FAX-Nachricht (Deckblatt)**An:**

BFR Vermessung**Anmeldung von Änderungs- und Korrekturbedarf der Systemkataloge**

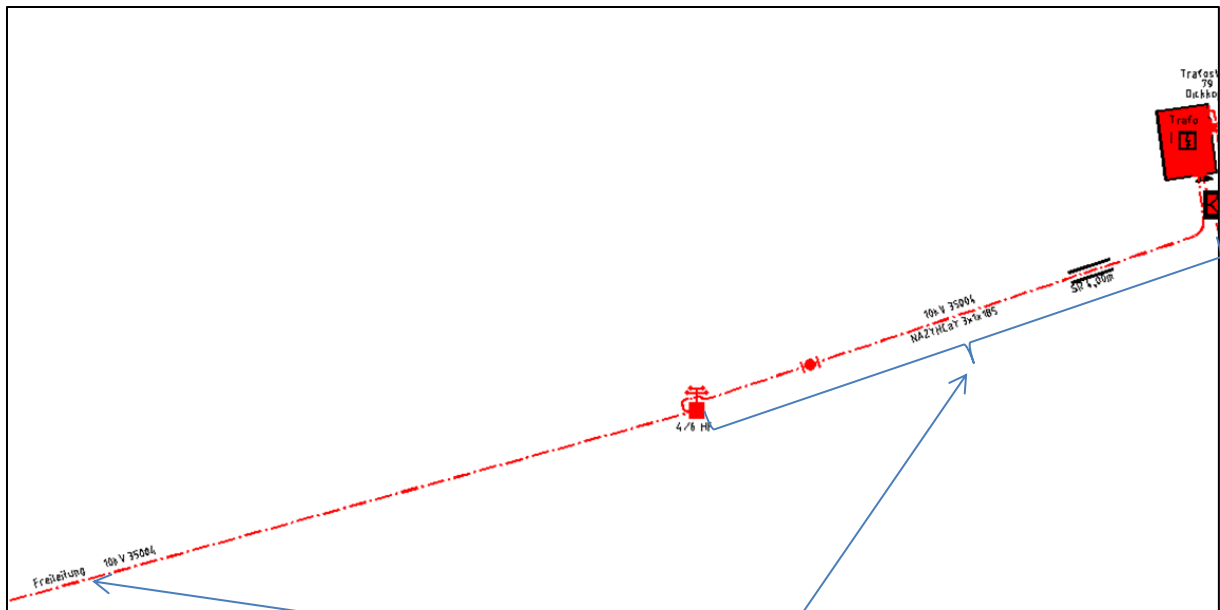
Nr.:		Folie:	853	OS:	3205 3305 3405	OTS:	0205 0305 0405	Katalogseite:	A 853 / 2-6 A 853 / 3-1 A 853 / 4-1
Korrekturbedarf / Änderungsvorschlag				Bei der Dokumentation von Kabeln (Elektrische Anlagen) wurde festgestellt, dass die Dokumentation als Freileitung gem. BFR Verm nicht direkt unterstützt wird. Darüberhinaus scheint mit dem Textattribut (mittlere Verlegetiefe, OE:O) hier eh nur erdverlegte Kabel gemeint zu sein. Die gesonderte Dokumentation als „Freileitung“ mit ggf. anderer Signatur wäre wünschenswert. Aktuelles Bsp. der Dokumentation s.u.					
<input checked="" type="checkbox"/>	Erweiterung	<input checked="" type="checkbox"/>	OAK						
<input type="checkbox"/>	Korrektur	<input checked="" type="checkbox"/>	OBAB						
<input type="checkbox"/>		<input checked="" type="checkbox"/>	SIK						
<input type="checkbox"/>	Sonstiges	<input type="checkbox"/>							
(zutreffende Änderungsart und Katalog bitte ankreuzen)

Von der Station zum Abspannmast liegt ein 10kV-Kabel, erdverlegt. Ab dem Mast beginnt die Freileitung. Dies ist nur ersichtlich, weil ein Text Freileitung dransteht, und man sich denken kann, dass zwischen Masten eine Freileitung verläuft.
